KUR 設工認(中央管理室の機能移転、火災対応機器・放送設備の設置)に係るコメント回答

令和 4 年 7 月 12 日

京都大学複合原子力科学研究所

令和 4 年 4 月 28 日の審査会合におけるコメント 1 について回答する。

(KUR 申請書)参考図 35 放射線管理施設の信号系統

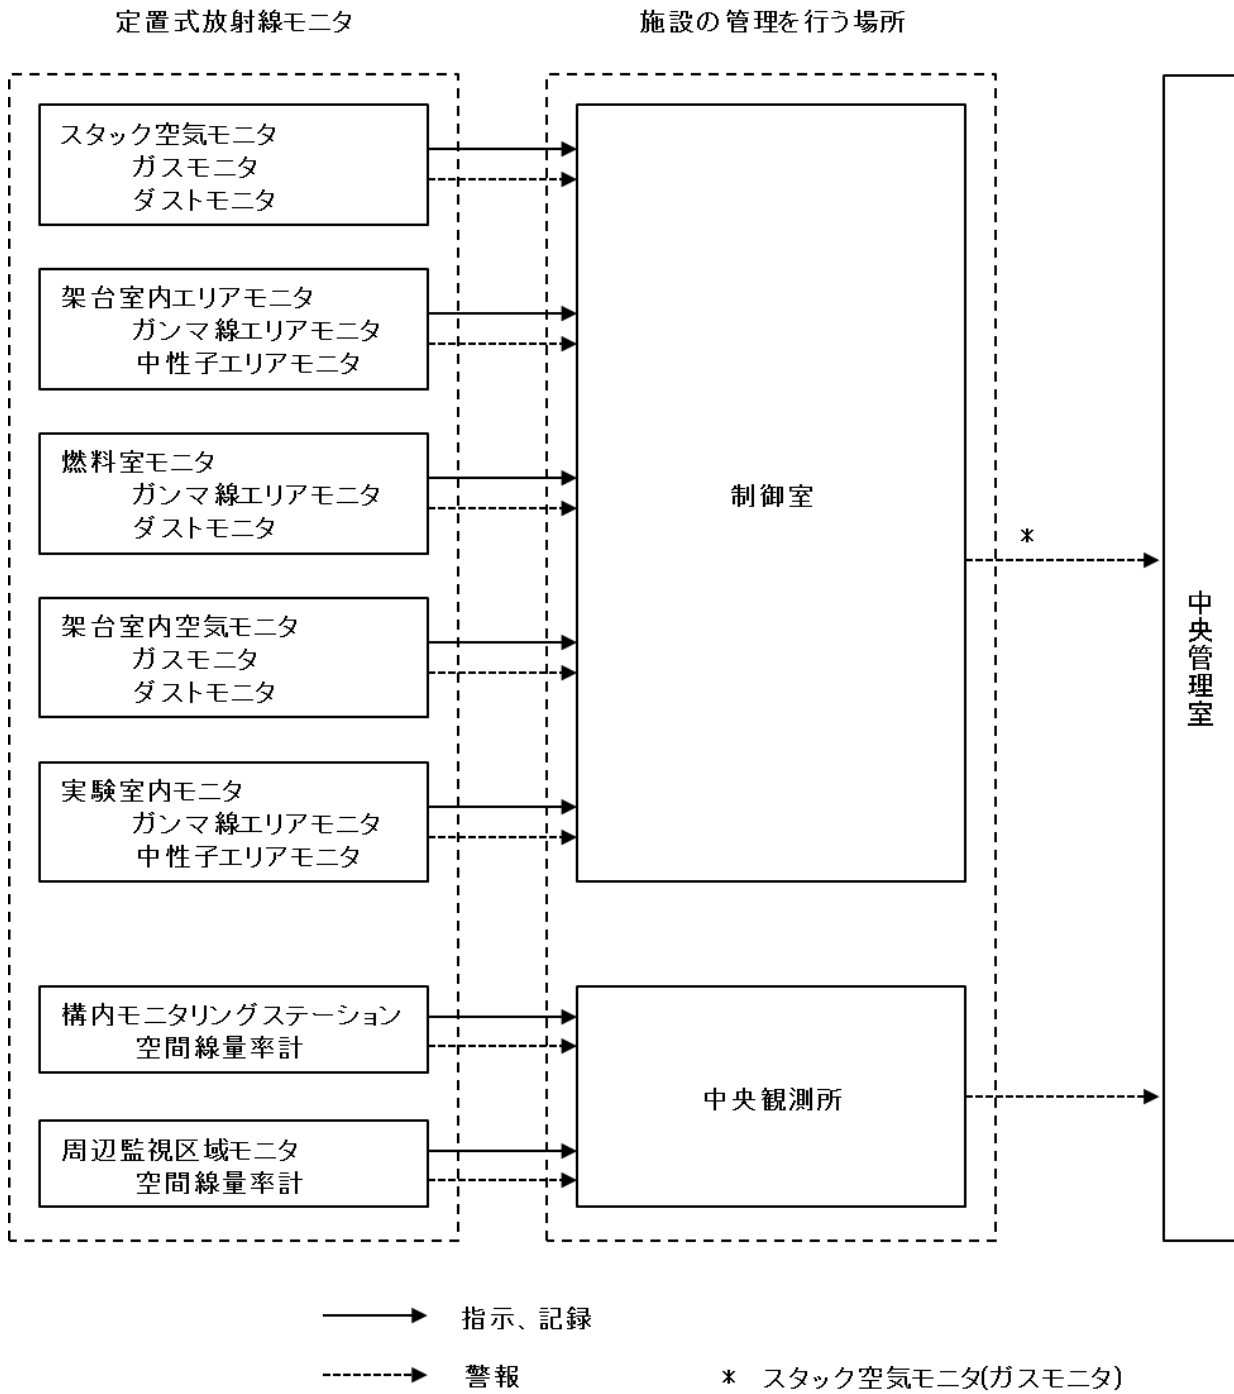
中央監視盤の機能、火災対応機器、放送設備がそれぞれ有する機能について、設置変更承認申請書の機能別重要度分類 (PS 及び MS) の分類表にある安全機能として必要な機能であるもの、そうでないものの整理表を作って説明すること。また、その整理の結果に基づき、中央監視盤の機能に含まれる機能別重要度分類と耐震重要度分類との整合性について説明すること。

No.	項目	位置付け ①②③④	KUR 申請書、KUCA 申請書の記載に基づく 説明	KUR 申請書、KUCA 申請書の記載
2	(KUR,KUCA) 構内モニタリングステーション (FM1) 及び周辺監視区域モニタ (FM2~5)	(KUR) [警報] ② ③	設置許可基準規則第 39 条 (監視設備) 第 1 項、技術基準規則第 41 条(警報装置) 第 1 項に適合する (添付資料 2(KUR 申請書参考図 35) に示す「構内モニタリングステーション 空間線量率計」及び「周辺監視区域モニタ 空間線量率計」の「施設の管理を行う場所」である中央観測所とともに、中央管理室を当該情報を伝達する必要がある場所と考えている)。	8-8-2(1)1)-1 及び 1)-3 1)-1 構内モニタリングステーション 中央観測所に空間線量率計およびダストモニタを設けて連続測定し、指示、記録する。空間線量率が設定値を超えた場合は中央観測所及び 中央管理室において警報を発生させる 。なお、空間線量率計には非常用電源設備及び無停電電源装置を設ける。 1)-3 周辺監視区域モニタ 敷地周辺 4 箇所に空間線量率計を設けて連続測定し、中央観測所において指示、記録する。空間線量率が設定値を超えた場合は中央観測所及び 中央管理室において警報を発生させる 。なお、空間線量率計には非常用電源設備及び無停電電源装置を設ける。
		(KUCA) [警報] ② ③	設置許可基準規則第 26 条 (監視設備) 第 1 項、技術基準規則第 41 条(警報装置) 第 1 項に適合する (添付資料 2(KUCA 申請書参考図 19) に示す「構内モニタリングステーション 空間線量率計」及び「周辺監視区域モニタ 空間線量率計」の「施設の管理を行う場所」である中央観測所とともに、中央管理室を当該情報を伝達する必要がある場所と考	8-7-2-1 定置式監視装置 (1) 構内モニタリングステーション 中央観測所に空間線量率計を設けて連続測定し、指示、記録する。空間線量率が設定値を超えた場合は中央観測所及び 中央管理室において警報を発生させる 。 (2) 周辺監視区域モニタ 敷地周辺 4 箇所に空間線量率計を設けて連続測定し、中央観測所において指示、記録する。空間線量率が設定値を超えた場
